女川原子力発電所2号炉  
基準地震動に対する標準応答スペクトルの影響検討  
(コメント回答)

2021年9月3日  
東北電力株式会社

## 会合におけるコメント

地震基盤相当面における標準応答スペクトルに適合する模擬地震波

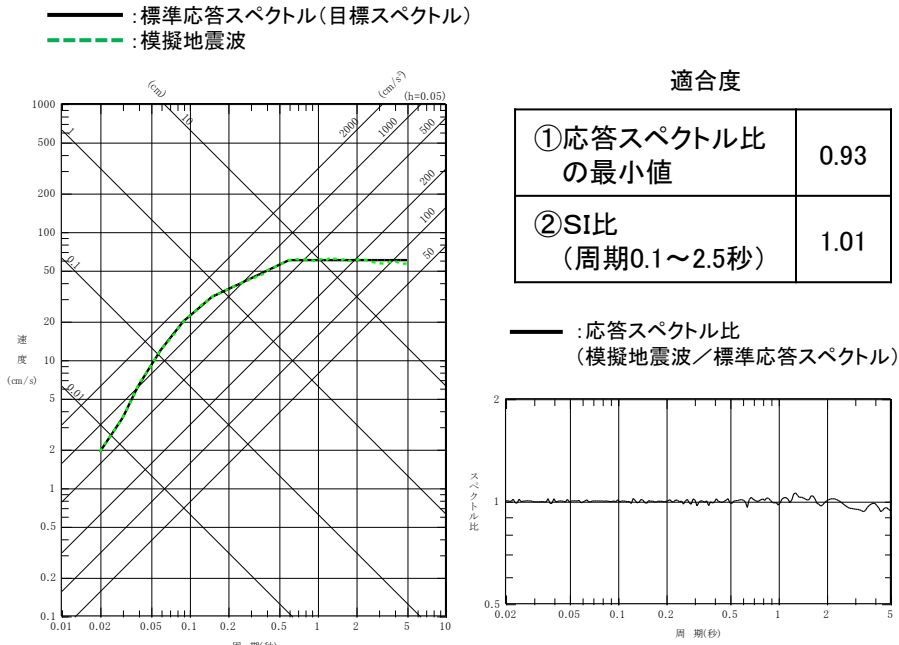
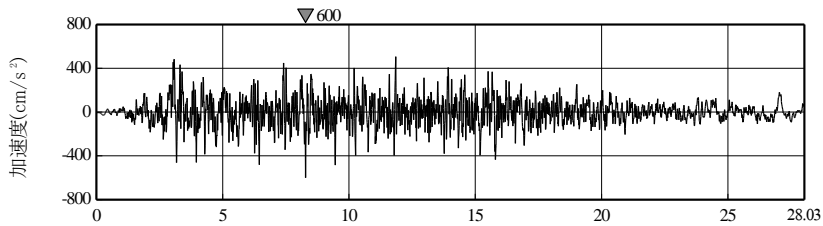
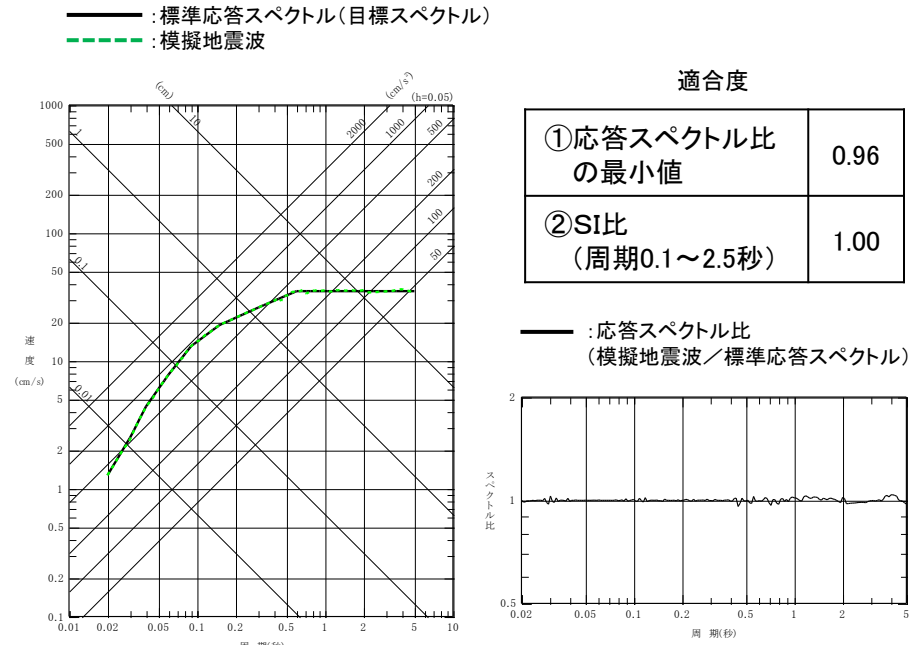
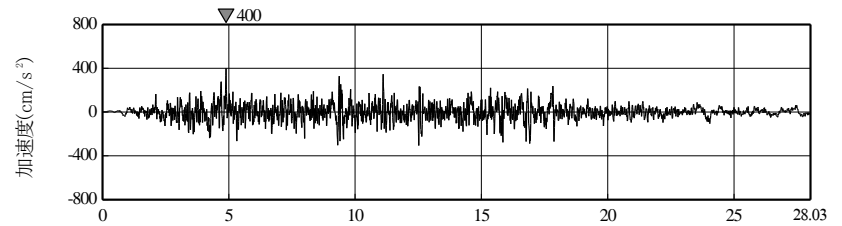
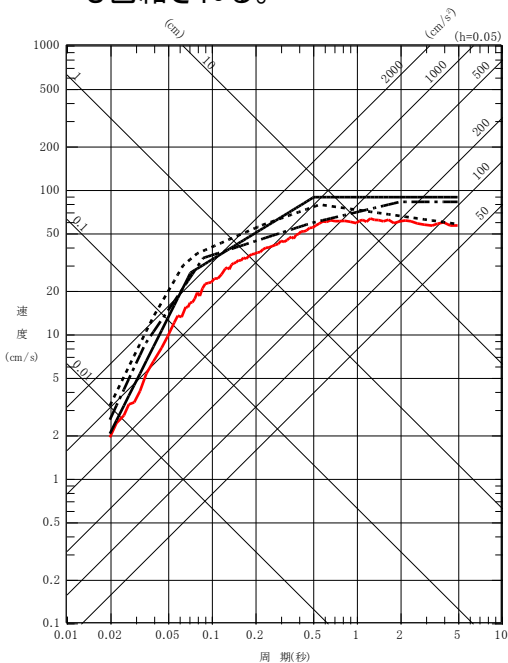
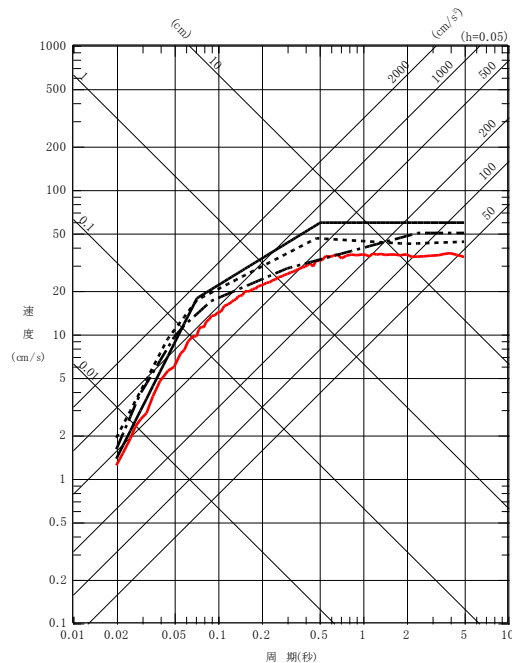
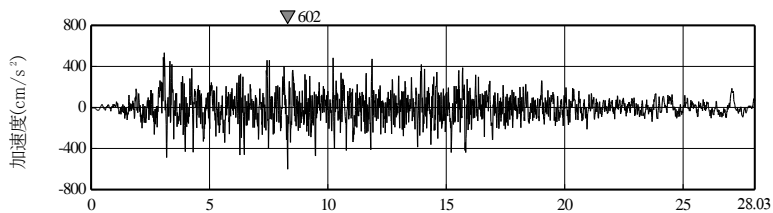
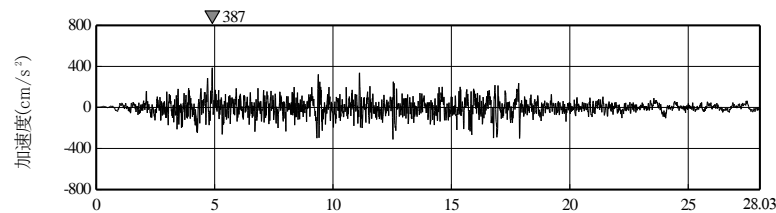
No.	コメント時期	コメント内容	今回ご説明資料 掲載箇所
1	2021年7月2日 第3回会合	地震基盤相当面と解放基盤表面の地盤補正として基準地震動Ss-D1の応答スペクトル比を用いた評価結果の妥当性確認の観点から、標準応答スペクトルに適合する模擬地震波を用いた検討等を示すこと。	p.12～p.17
2	2021年7月2日 第3回会合	女川原子力発電所では強震記録を含む多くの地震観測記録が得られていることから、基準地震動の応答スペクトル比を用いた地盤補正の適切性の説明性向上として、地震基盤相当面や解放基盤表面位置における地震観測記録を用いた検討を行うこと。	p.12, p.18～p.24

➤ 地震基盤相当面 ( $V_s=2200\text{m/s}$ )における標準応答スペクトルに適合する模擬地震波を地下構造モデルを用いて解放基盤表面位置 ( $V_s=1500\text{m/s}$ )に引き上げた地震動の応答スペクトルは、基準地震動Ss-D1に包絡される。なお、水平、鉛直とも基準地震動Ss-D2にも包絡される。

➤ 地震基盤相当面 ( $V_s=2200\text{m/s}$ )における標準応答スペクトルに適合する模擬地震波を地下構造モデルを用いて解放基盤表面位置 ( $V_s=1500\text{m/s}$ )に引き上げた地震動の応答スペクトルは、基準地震動 $S_s\text{-D1}$ に包絡される。なお、水平、鉛直とも基準地震動 $S_s\text{-D2}$ にも包絡される。

➡ 以上の検討から地盤補正として基準地震動 $S_s\text{-D1}$ の応答スペクトル比を用いた評価結果は妥当であると判断する。
